高浜発電所保安規定審査資料	R4
提出年月日	2020年6月16日

高浜発電所原子炉施設保安規定変更認可申請書
審査資料

(1) 組織改正に伴う職務内容の変更

組織改正に伴う保安規定の改正について

1. 組織改正の概要・目的 (2 / 7)

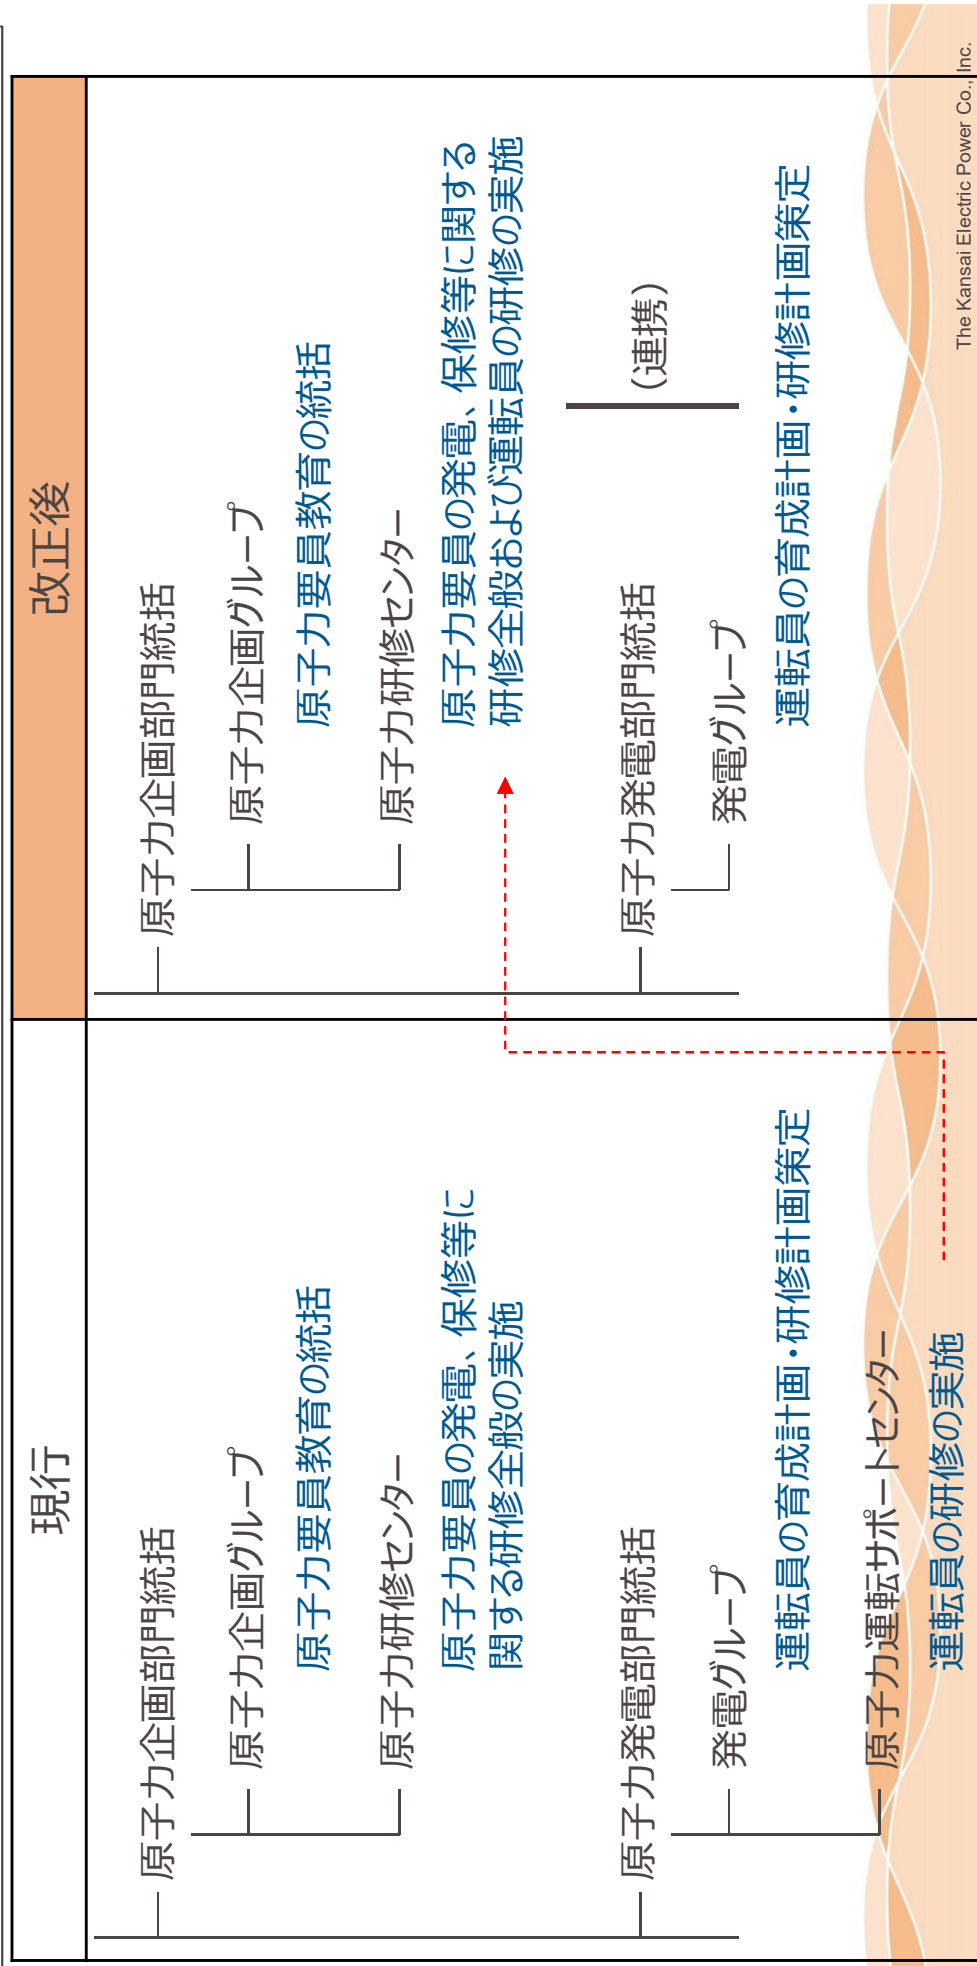
① 原子力研修センターと原子力運転サポートセンターの統合

原子力発電部門の「原子力運転サポートセンター」を原子力企画部門の「原子力研修センター」と統合する。（原子力企画部門の所管とする）
（組織改正の目的）

原子力の要員育成を行っている両センターを統合し、原子力部門の教育を統括する原子力企画部門の所管とすることにより、原子力部門教育機関の連携強化を図るとともに、効率的な業務運営を行う体制とする。

- 運転員を含む原子力要員の教育の統括は原子力企画グループが実施しており、その下で運転員の育成計画や研修計画について発電グループが策定しているが、今回の組織改正にてこの役割は変わらない。
- 組織改正により、原子力運転サポートセンターで実施している運転員の研修を原子力研修センターにて実施することとなり、組織上の位置づけは変わるが、研修内容はこれまでと同様に実施する。
- 必要な運転員を将来にわたり確保する育成計画及び研修内容の計画を策定することは、原子力研修センターと十分に連携しながら、今後引き続き発電グループで実施する。
- 以上のことから、本組織改正により運転員の育成上問題となることはない。

1. 組織改正の概要・目的 (4 / 7)

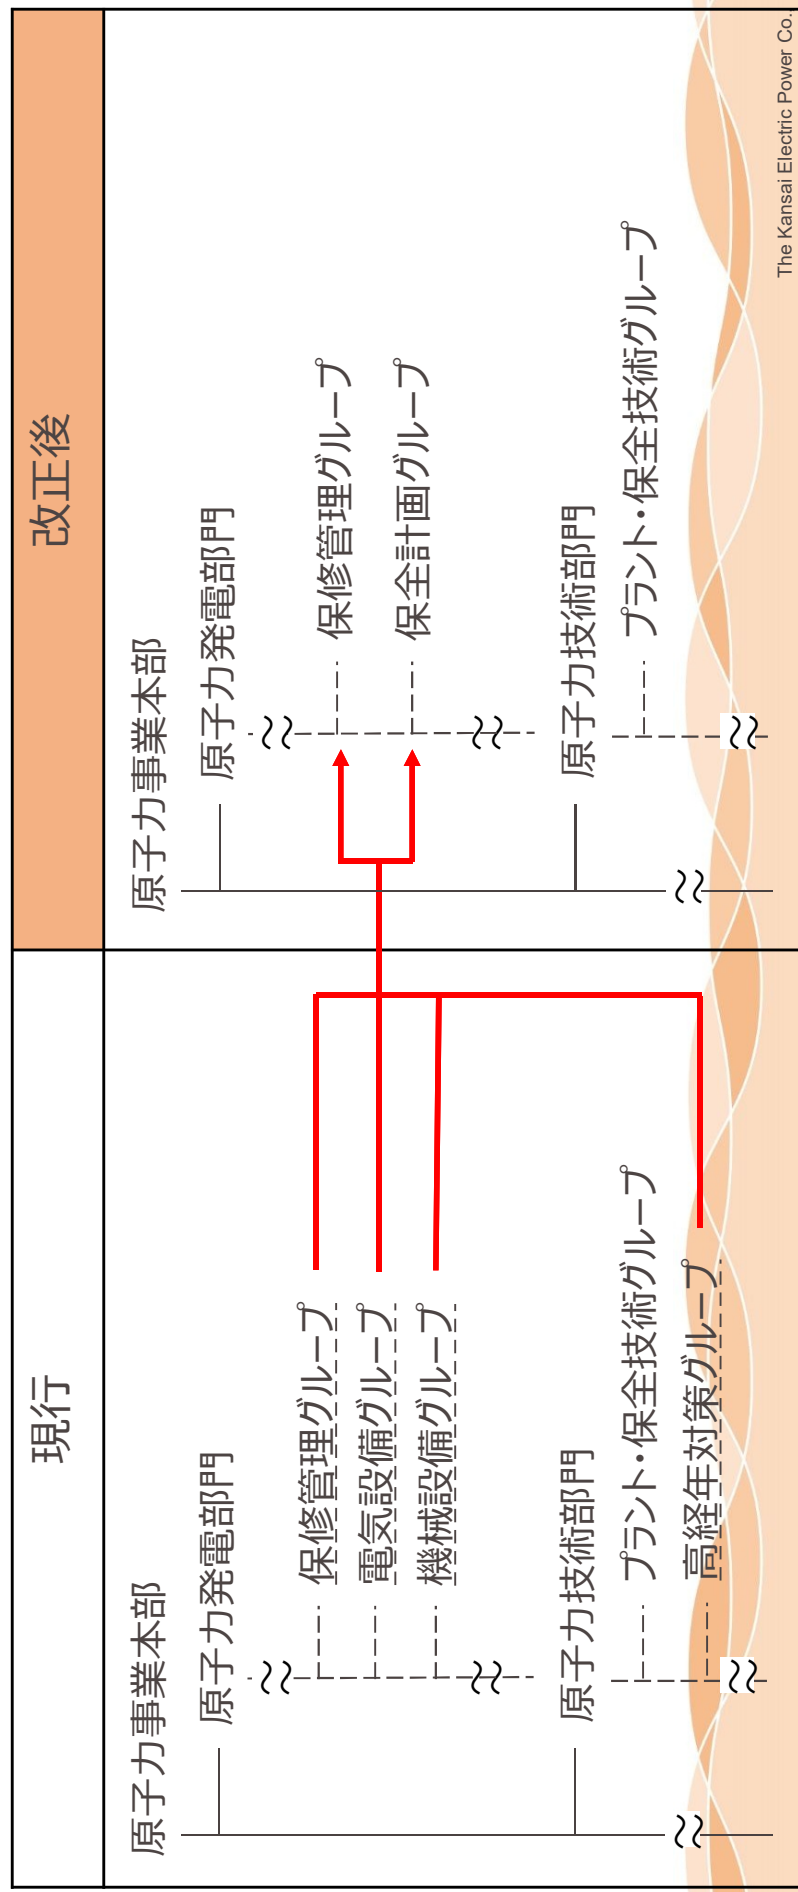
② 原子力技術部門の高経年化対策に係る機能の原子力発電部門への移管等

原子力技術部門の高経年化対策に係る機能（高経年対策グループ）を原子力発電部門に移管し、原子力発電部門の保守管理グループ、電気設備グループ、機械設備グループの3グループと再編して保守管理グループ、保全計画グループの2グループとする。

高経年対策に係る技術研究、技術評価、長期施設管理方針、工事計画の一連の流れをこれまで以上に連携して実施できるよう、保全計画グループに機能を集約する。

1. 組織改正の概要・目的（5 / 7）

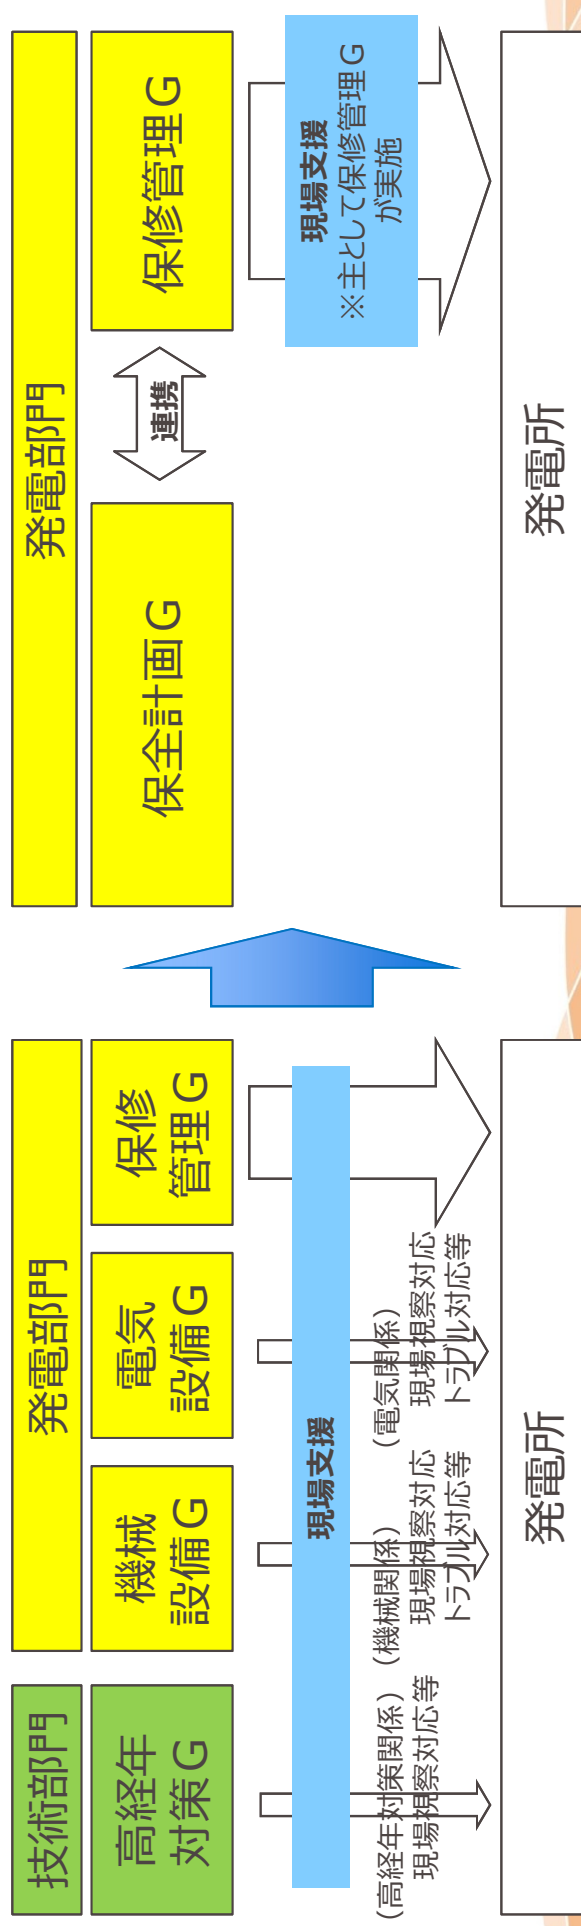
組織改正に伴う業務移管について

- 基本的には、組織改正後、
 保修管理グループ・・・現場支援機能を集約
 保全計画グループ・・・高経年対策機能および中長期的な工事計画
 の職務分担とすることを考えていることから、現在の機械設備グループ、電気設備グループ、高経年対策
 グループの3グループの業務が保全計画グループの業務に集約させることになるが、一部、直接現場を
 支援していた業務（現場で対応する業務の本店としての支援等）について、保修管理グループに移管
 されるものもある。
- 保安規定120条の6に規定されている業務を含めた高経年対策に係る業務全般について、基本
 的に全て保全計画Gにて実施する。

1. 組織改正の概要・目的 (6 / 7)

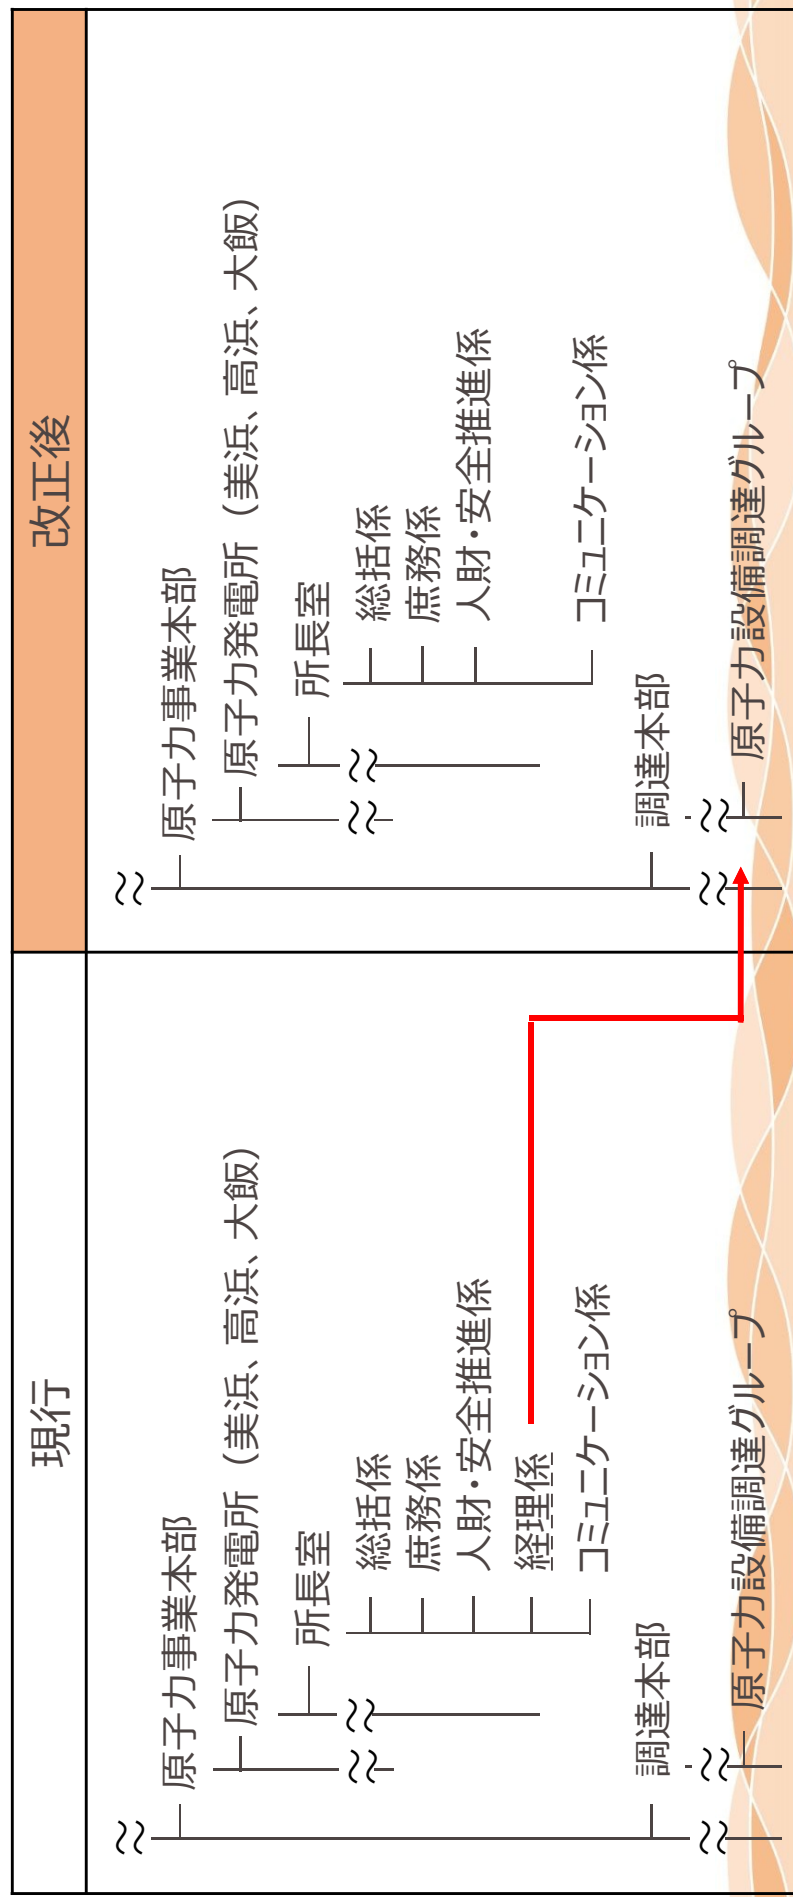
③ 原子力発電所の調達管理業務等の移管および所長室経理系の廃止

発電所が現状有している調達先管理業務等を調達部門に移管することに伴い、美浜発電所、高浜発電所および大飯発電所の所長室経理系を廃止する。

金品受取問題を踏まえた業務改善計画の一部である「工事の発注・契約に係る業務の適切性および透明性を確保するための取り組み」として、発電所が有している契約権限を調達部門に移管することにより実施権限と契約権限の分離を行う。これに伴い、発電所において主たる業務として契約管理等を行っている美浜、高浜および大飯発電所所長室の経理系を廃止する。

別図1 (2/5)

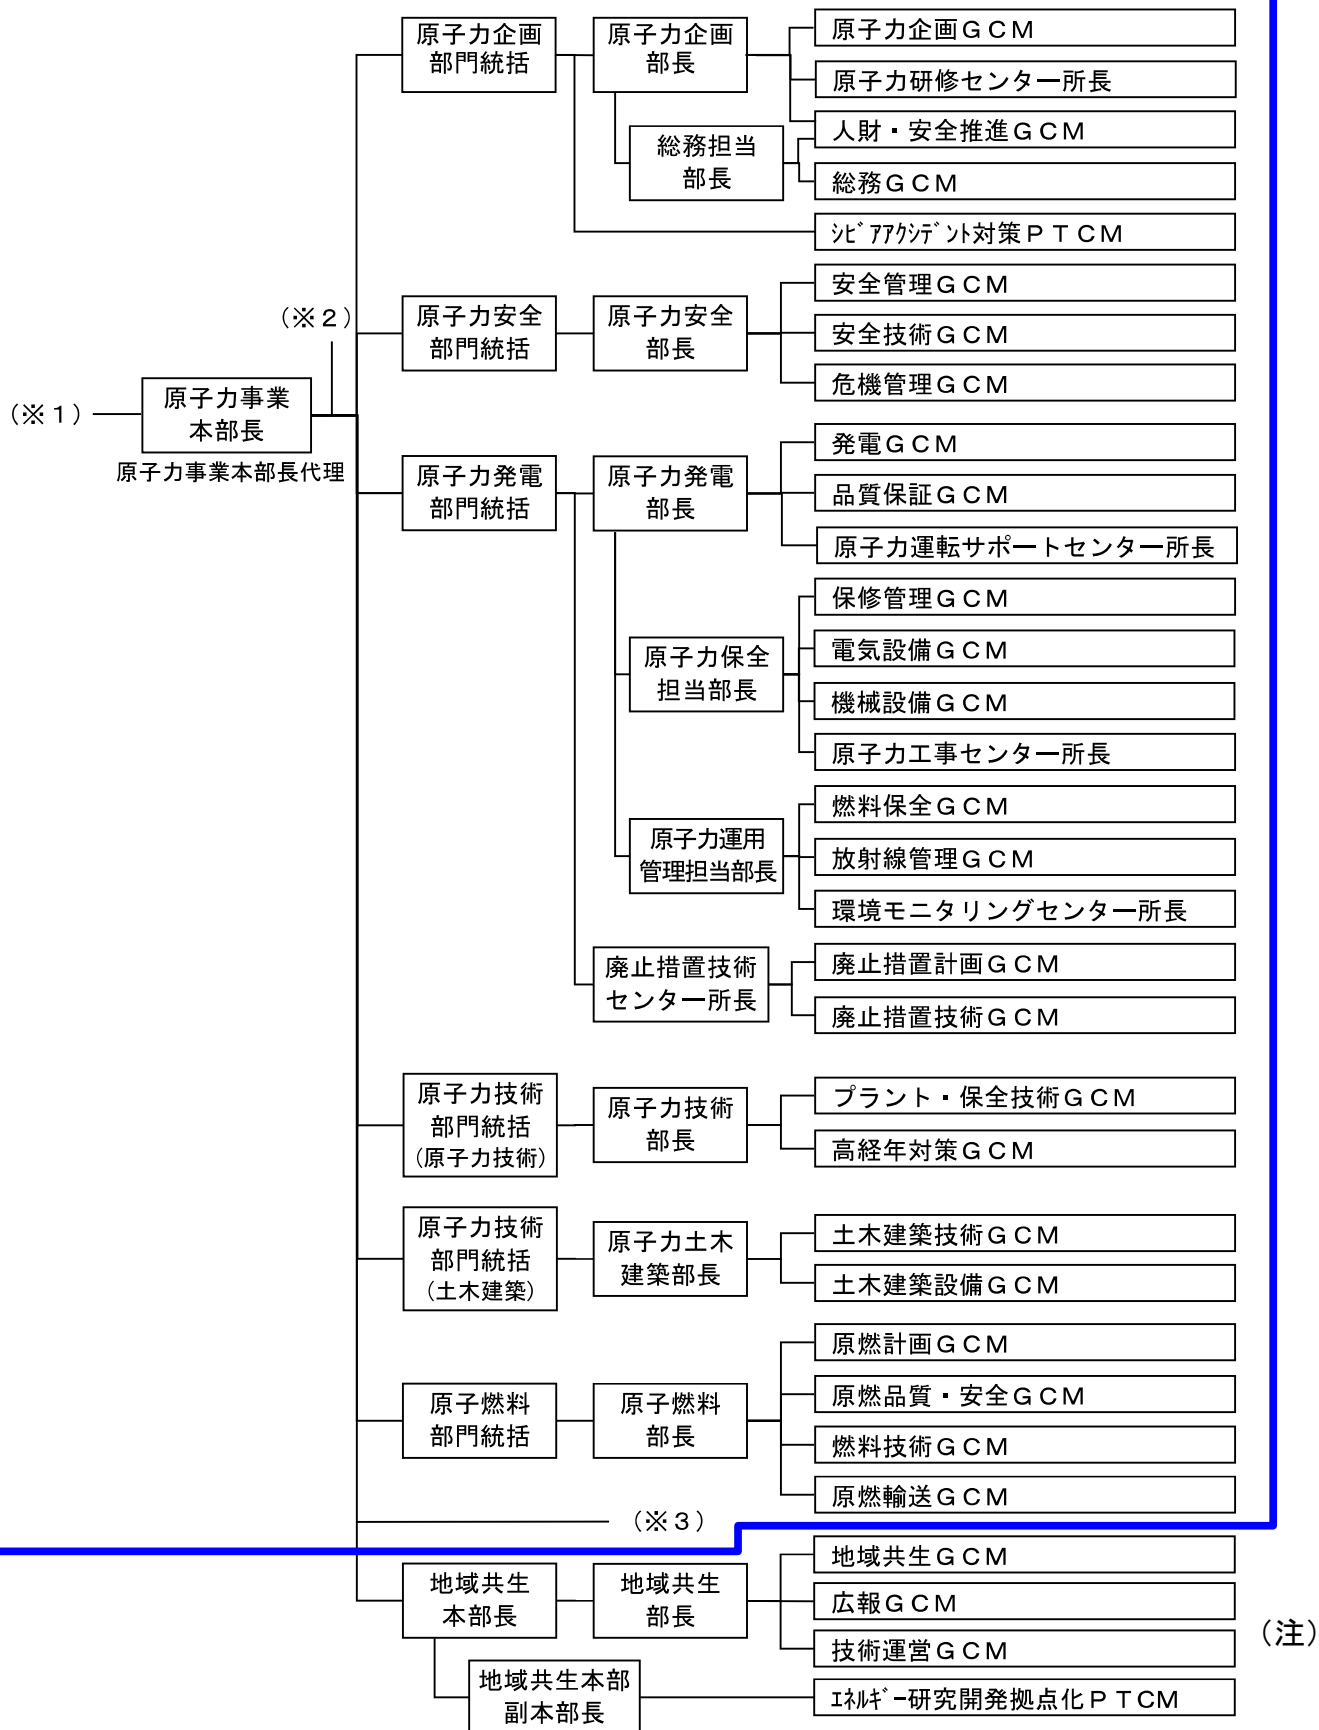
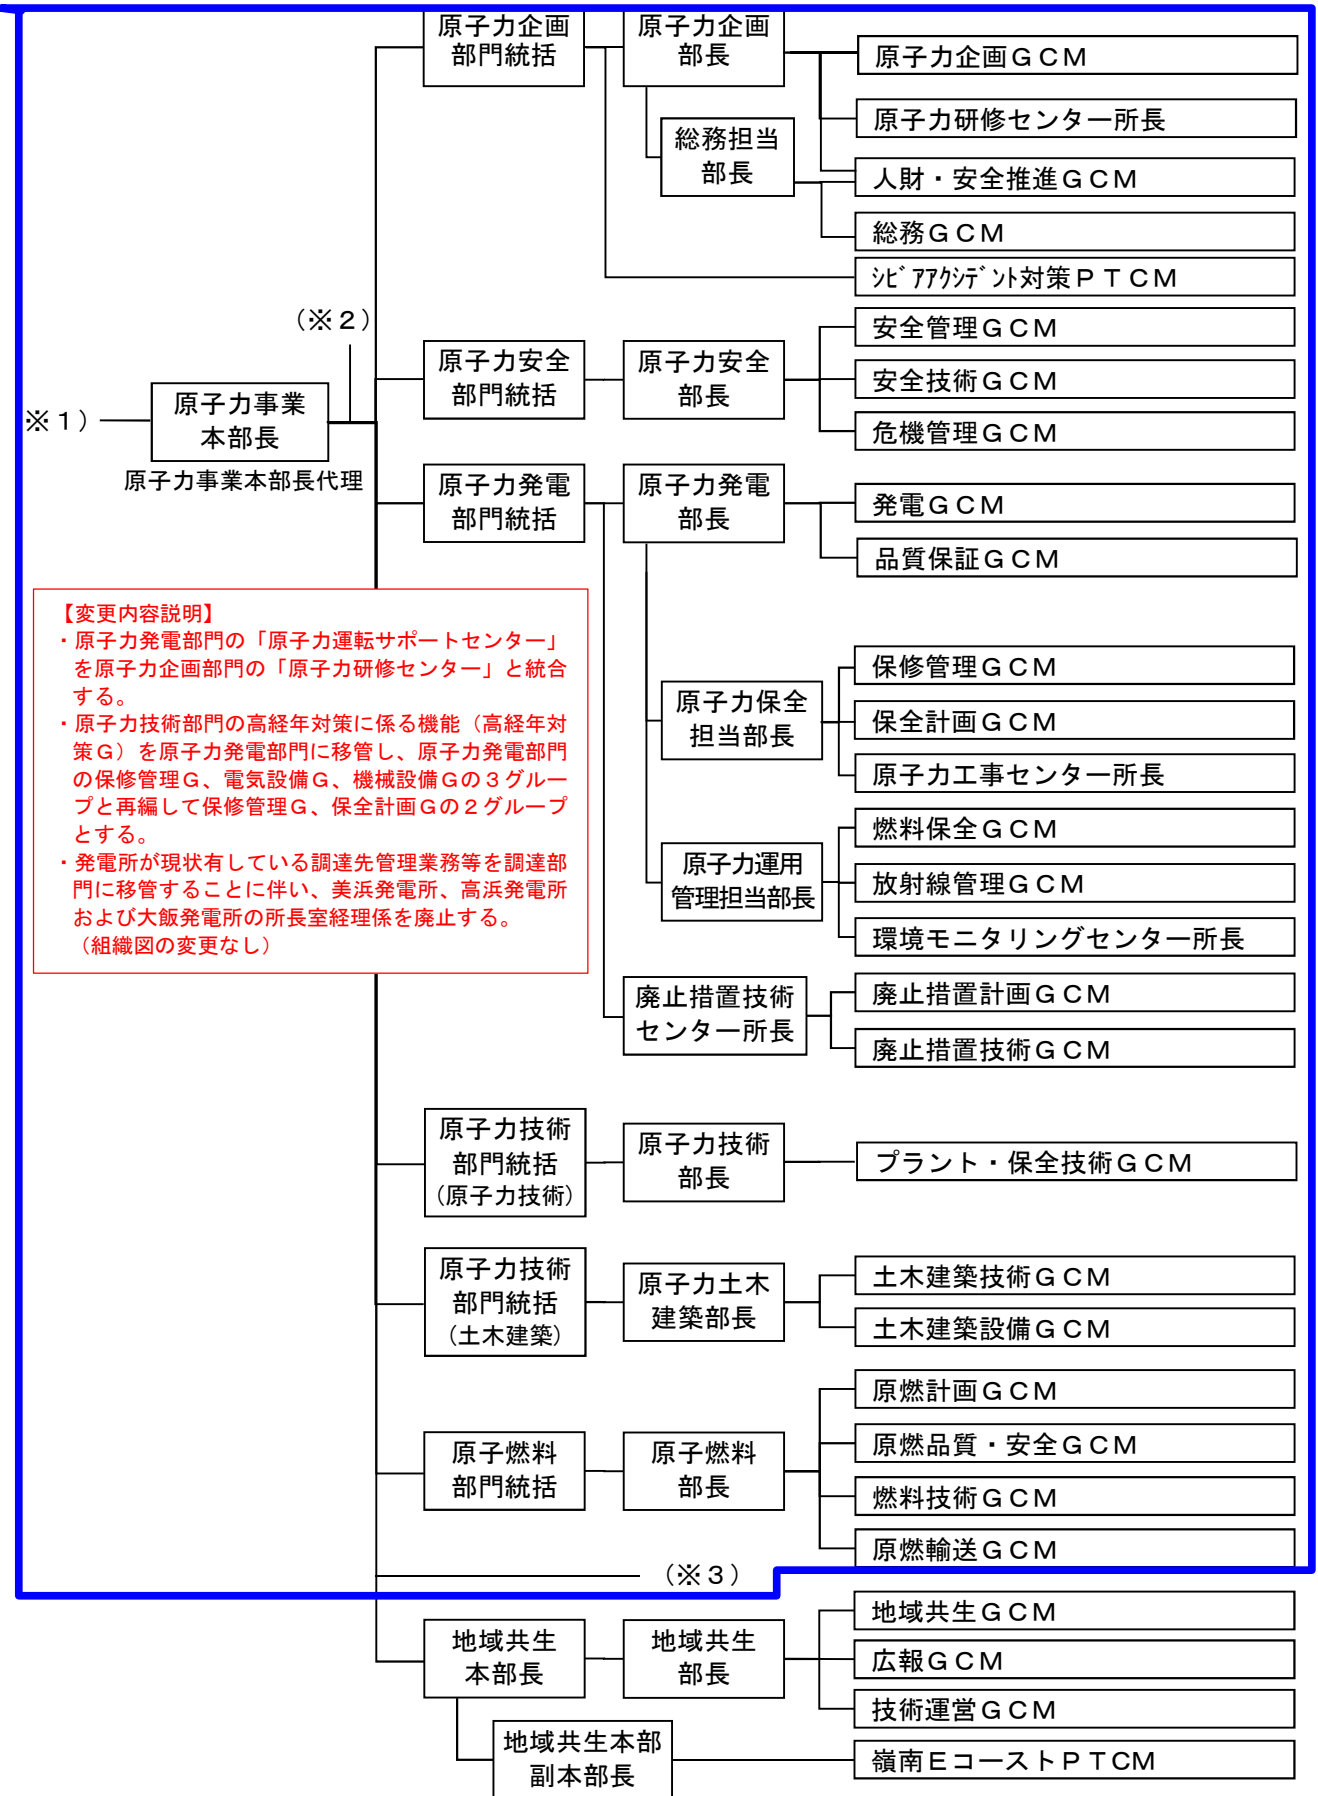
(変更前)
